# TB/T 2331—2020《铁路桥梁橡胶支座》第1号修改单

(征求意见稿)

**铁道行业标准 TB/T 2331—2020《铁路桥梁橡胶支座》第 1 号修改单**  
**(征求意见稿)**  
**编制说明**

### 二、5.1.1.5 条

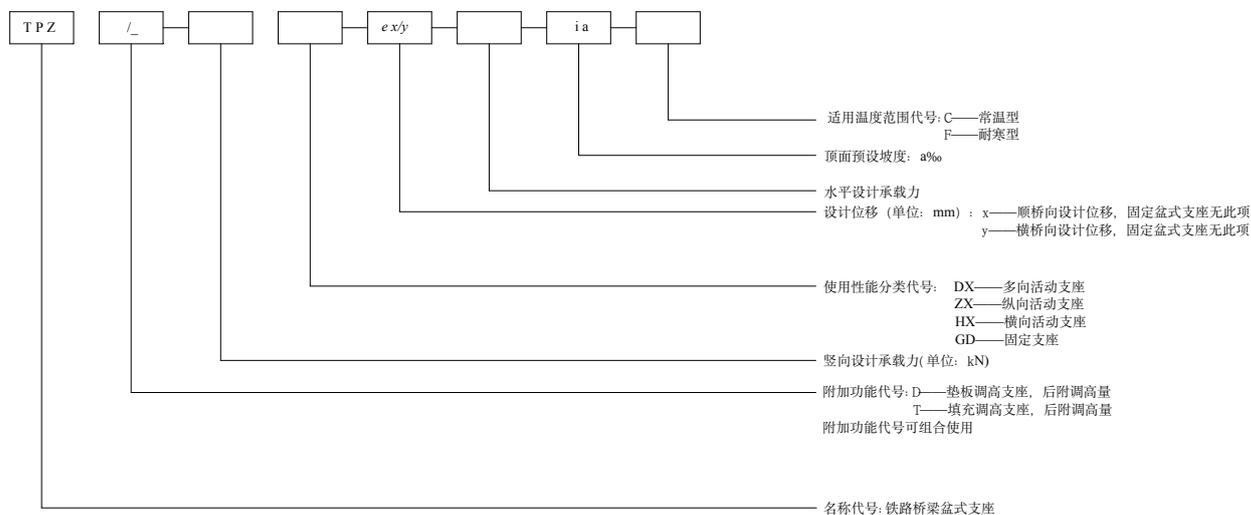
修改说明：增加支座双侧垫板调高方式。

修改为:

支座的单侧（支座顶面和梁底，或支座底面和墩顶）垫板调高的设计调高量为 20mm、40mm 或 60mm，双侧组合调高的设计调高量为 40mm、60mm、80mm、100mm 或 120mm。支座填充调高的设计调高量为 20mm、40mm 或 60mm。垫板调高支座优先选择顶面（支座顶面和梁底）垫板调高方式。
